## Groupe de TRAVAIL numéro 1.

Séance de travail le 18/01/2025 en salle des 2 colonnes.

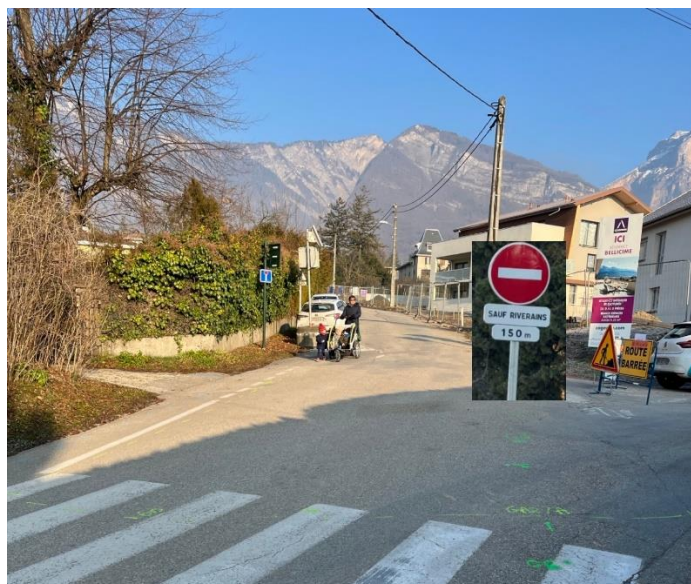
- LES PAV DE COGEDIM à l'emplacement actuel car 1 PAV RD1090 + 1 PAV Ch de la Mairie + 1 Ch. des RATZ
  - Imposer le déplacement du PAV sur la parcelle COGEDIM entrée Haute accessible par le camion de la Com Com

OU / ET Entrée Basse

- Exiger le retournement du camion poubelle sur la zone d'emplacement PAV COGEDIM > demander la modification du permis de conduire (voir photo montage sur page précédente)
